**Avis délibéré de l’Autorité environnementale  
sur l’interconnexion électrique France-Espagne  
par le Golfe de Gascogne (33-40-64)**

**n°Ae : 2022-23**

Avis délibéré n° 2022–23 adopté lors de la séance du 9 juin 2022

Figure 3 : Contournement de Capbreton : fuseau en milieu urbanisé non retenu (bleu) et fuseau hors urbanisation retenu (vert) (Source : dossier)

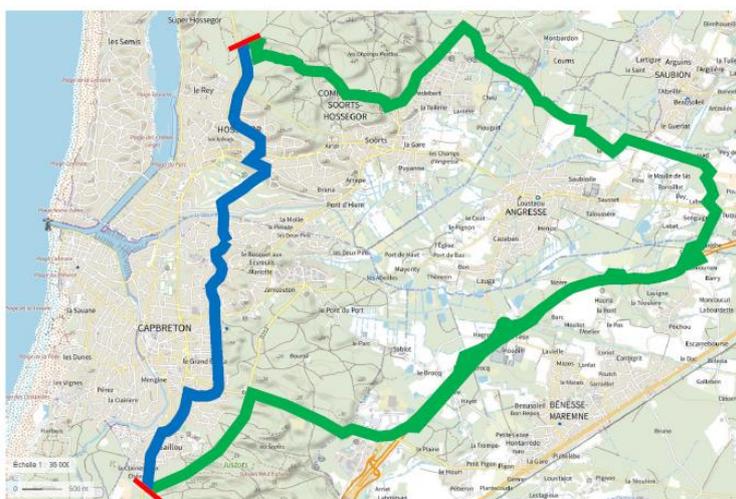
Suite à la prise en compte de la présence plus ou moins importante de sédiments meubles, de câbles et d'épaves, de secteurs de pêches, du trafic, le fuseau marin retenu passe par des fonds de 40 mètres à 50 mètres sur le plateau continental aquitain et de plus 100 m de fonds sur le plateau basque. Le contournement terrestre du canyon de Capbreton, prévu initialement pour être traversé par forage dirigé, a été imposé par la découverte en 2019 d'un glissement de terrain de grande ampleur avec des « centaines de milliers de m<sup>3</sup> disparus ». Le point d'atterrissage (plage des Casernes) a été choisi suite aux retours de concertation, bien que moins favorable que d'autres en termes de traversée d'un site Natura 2000, car évitant les zones urbanisées. De même, pour le tronçon Hossegor/Capbreton, c'est la variante hors urbanisation qui a été retenue (figure 3), alors qu'elle affecte plus les habitats naturels, la faune et la flore. Ainsi, sur la partie terrestre landaise, le fuseau de moindre impact choisi est celui qui impacte le plus le milieu naturel, mais le moins le milieu humain, et il est le seul à bénéficier d'une acceptabilité sociale<sup>35</sup>. Le tracé est rallongé de plus de 10 km, comportant de nombreux passages en sous-œuvre. L'Ae constate que cette partie du tracé n'est pas de moindre impact environnemental et engendre un coût plus élevé du projet.

***L'Ae recommande de justifier le poids plus important accordé à des impacts temporaires (sur les trafics) qu'à des impacts permanents (sur les milieux naturels) et les raisons de ne pas faire le choix du fuseau de moindre impact environnemental.***

Figure 4 : Tronçon Ambès-Segonnes (en noir) au sein des variantes du tracé girondin (Source : dossier)

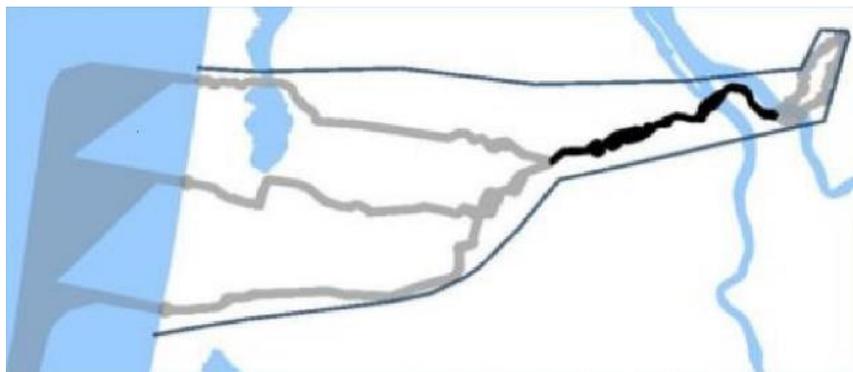
À l'exception du contournement de Capbreton, la démarche apparaît assez exemplaire en premier examen. Néanmoins, le choix *a priori* de la segmentation avec des points de départ et d'arrivée fixés (figure 4) contraint les choix ultérieurs. Par exemple, le premier fuseau depuis Cubnezais arrive au même point du Bec d'Ambès, sans chercher donc à l'éviter, par exemple en passant plus au nord sous la Gironde, ce qui est peut-être plus difficile, mais demande justification<sup>39</sup>. Cette remarque vaut aussi pour le choix du second fuseau, d'Ambès (zones humides) au lieu-dit Segonnes (commune Saint-Aubin-du-Médoc, en pleine Znieff), les points de départ et d'arrivée sont fixés (figure 4) et il n'y a pas d'alternative, alors que la Znieff aurait *a priori* pu être contournée par le nord.
